リコール情報 : Ninja ZX-25R SE・Ninja ZX-4R SE・Ninja ZX-4RR

(2024年3月27日届出)

リコール届出番号	5464	リコール開始日	令和6年3月27日
不具合の部位 (部品名)	点火装置(スパークプラグ)		
基準不適合状態にあると認める構造、装置又は性能の状況及びその原因	スパークプラグの組付け工程において、作業指示が不適切であった為、スパークプラグが損傷している可能性がある。そのため、低回転時にスパークプラグが失火し、アイドルリング不安定や加速時の息つき、最悪の場合はエンジンストールが発生するおそれがある。		
改善措置の内容	全車両、スパークプラグ4本すべてを新品に交換する。		
発見の動機	市場からの情報による。		
自動車使用者及び自動車特定整備事業者等に周知させるための措置	<ul style="list-style-type: none">• 使用者：ダイレクトメール等で通知する。• 自動車特定整備事業者等：日整連発行の機関誌に掲載する。• 弊社のインターネットホームページに掲載する。

改善箇所説明図

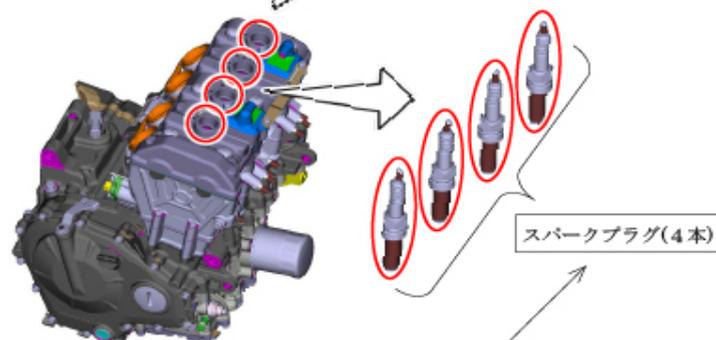
基準不適合発生箇所

スパークプラグの組付け工程において、作業指示が不適切であった為、スパークプラグが損傷している可能性がある。そのため、低回転時にスパークプラグが失火し、アイドリング不安定や加速時の息つき、最悪の場合はエンジンストールが発生するおそれがある。

改善の内容

全車両、スパークプラグ4本すべてを新品に交換する。

注： は交換する部品を示す。

識別：エンジン番号1桁目の左側（車両後方）に白色ペイントを塗布する。
